# LINHA ELÉTRICA ALQUEVA-DIVOR, A 400 KV

## Projeto de Execução

### PARECER DA COMISSÃO DE AVALIAÇÃO

Outubro de 2024

Figura 1. Enquadramento das alterações do projeto (Fonte: EIA reformulado)

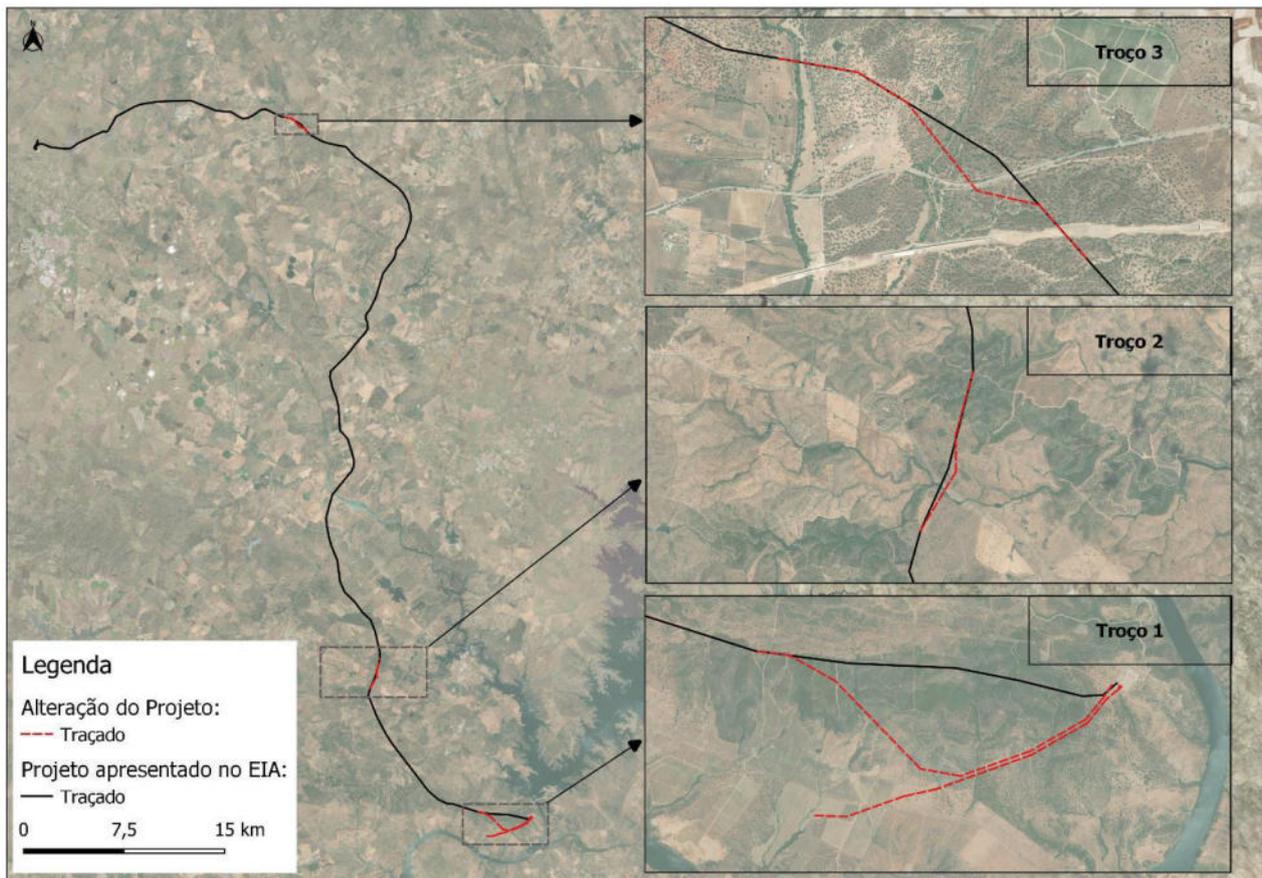
As alterações do projeto, conforme anteriormente referido, ocorrem em três troços (**Figura 1**).

De acordo com a figura anterior, observa-se que a alteração denominada Troço 1 apresenta maior relevância em relação ao traçado apresentado no EIA – Linha Alqueva-Divor, a 400 kV.

Figura 2. Alteração do traçado da linha Alqueva-Divor, a 400 kV - Troço 1 (Fonte: EIA reformulado)

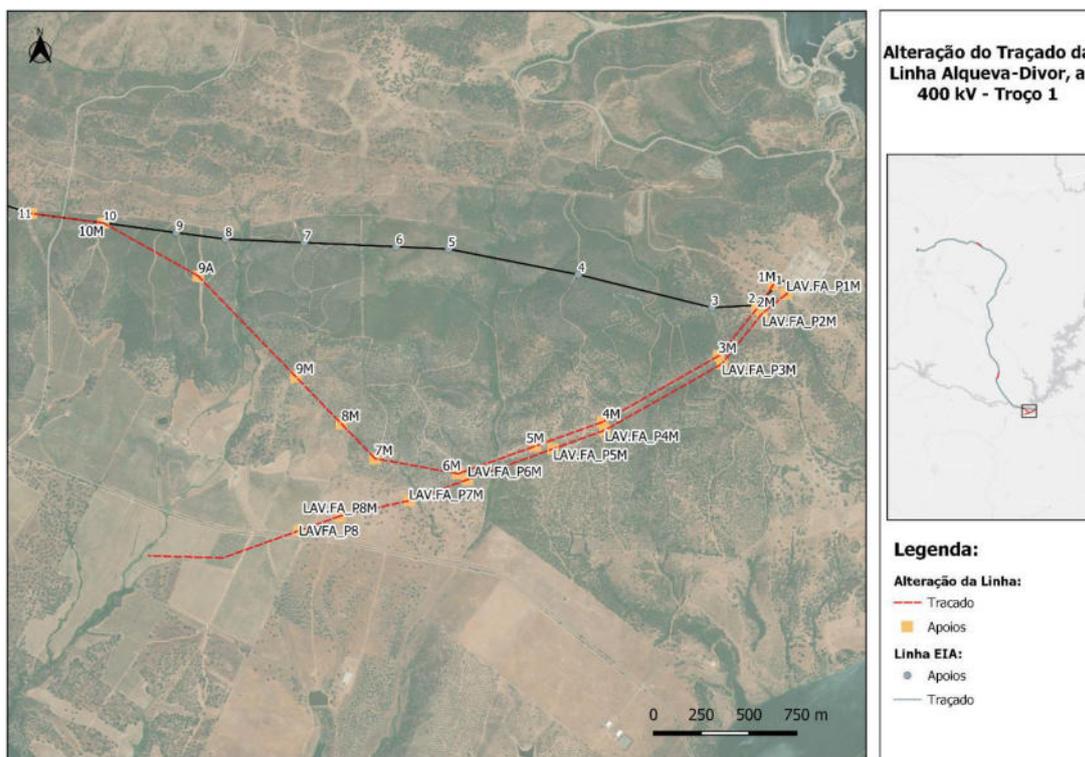
A modificação no troço inicial, decorre da proximidade a um ninho de um casal da espécie águia-de-Bonelli, na qual foram identificados impactes negativos muito significativos e não minimizáveis.

Este afastamento foi conseguido utilizando o traçado da atual linha Alqueva – Ferreira do Alentejo (LAV.FA), a 400kV, o que implicou igualmente a modificação do traçado desta linha entre a subestação de Alqueva e o apoio n.º 8.

No caso da LAV.FA, em serviço, na modificação de traçado foram utilizados postes de linha dupla como forma de compatibilizar desde já este traçado com as futuras necessidades, evitando intervenções nesta área.

Figura 3. Alteração do traçado da linha Alqueva-Divor, a 400 kV - Troço 2 (Fonte: EIA reformulado)

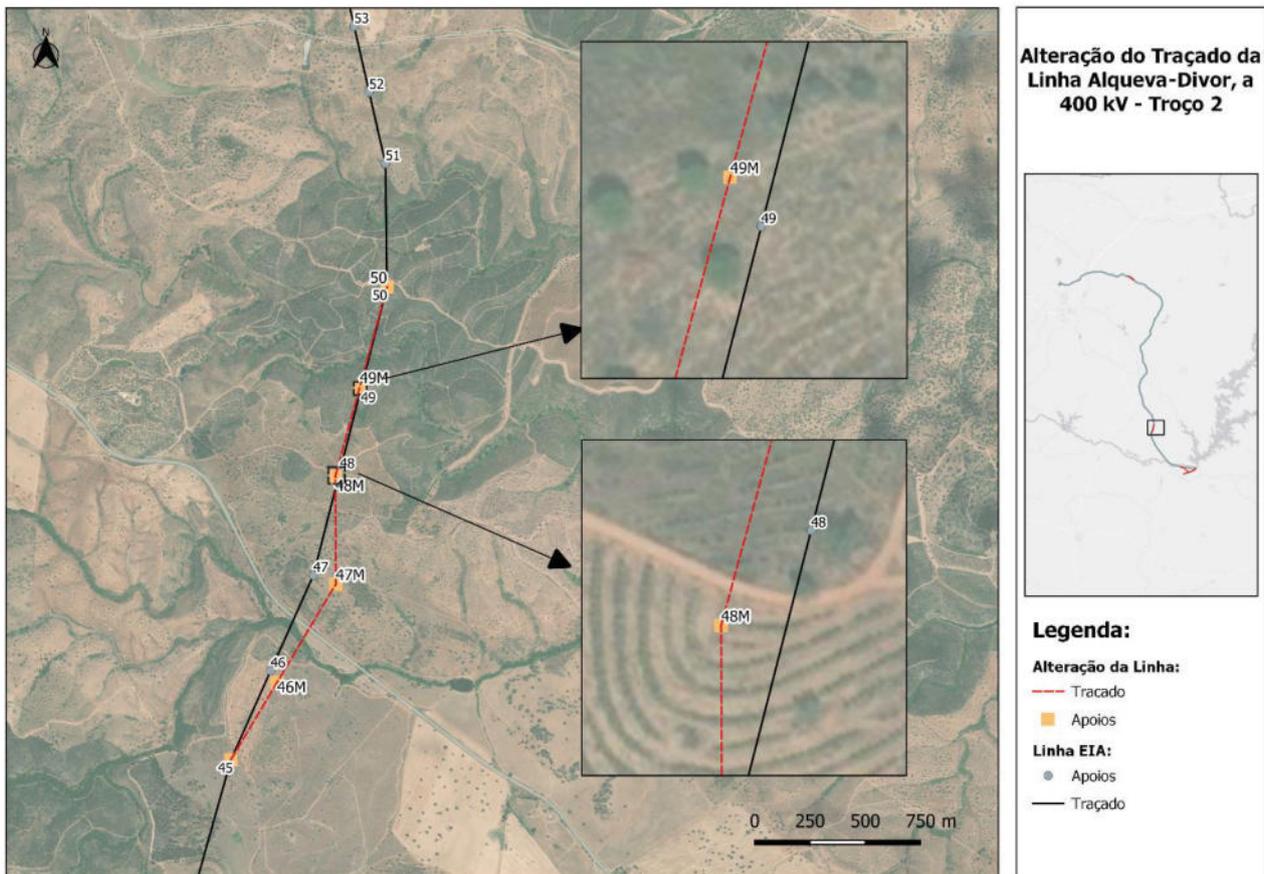
Troço 2 – apoio n.º 45 ao apoio n.º 50

No sentido de minimizar esta afetação, a reformulação do projeto «foi concebida uma alteração de traçado, com incidência sobre a implantação do apoio 47, mas que necessariamente acabou por condicionar igualmente alterações menos expressivas no posicionamento dos apoios antecedentes e subseqüentes».

Figura 4. Alteração do traçado da linha Alqueva-Divor, a 400 kV - Troço 3 (Fonte: EIA reformulado)

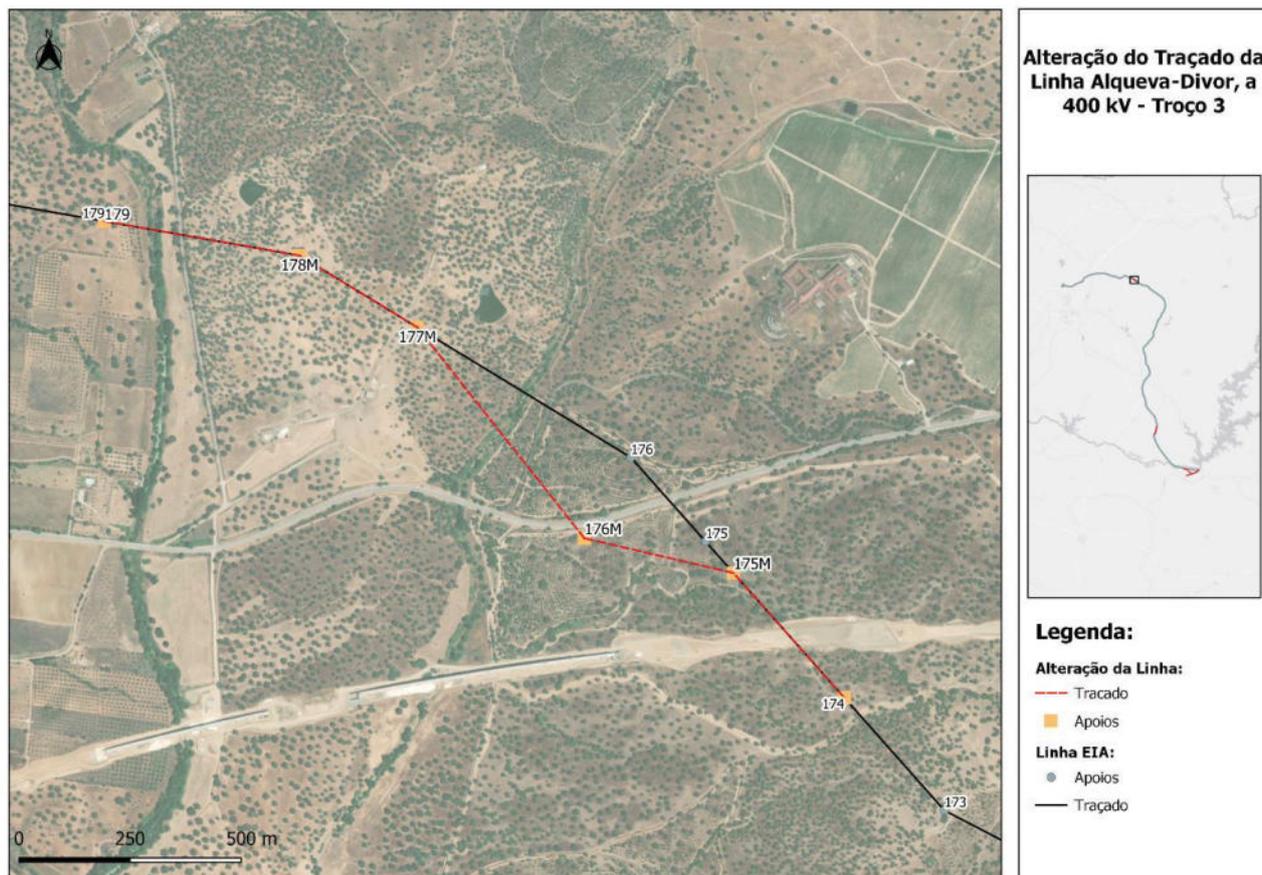
Troço 3 – apoio n.º 174 ao apoio n.º 179

Este troço refere-se à alteração deste troço para permitir o afastamento da linha elétrica à Herdade da Palheta, que se encontra abrangida pelo Plano de Pormenor da Herdade da Palheta, nomeadamente o apoio P176, que se localiza no traçado proposto (P176M) a cerca de 205 m da sua localização no corredor do EIA. Nesta zona a ocupação do solo em tudo idêntica à ocorrente no corredor do EIA.
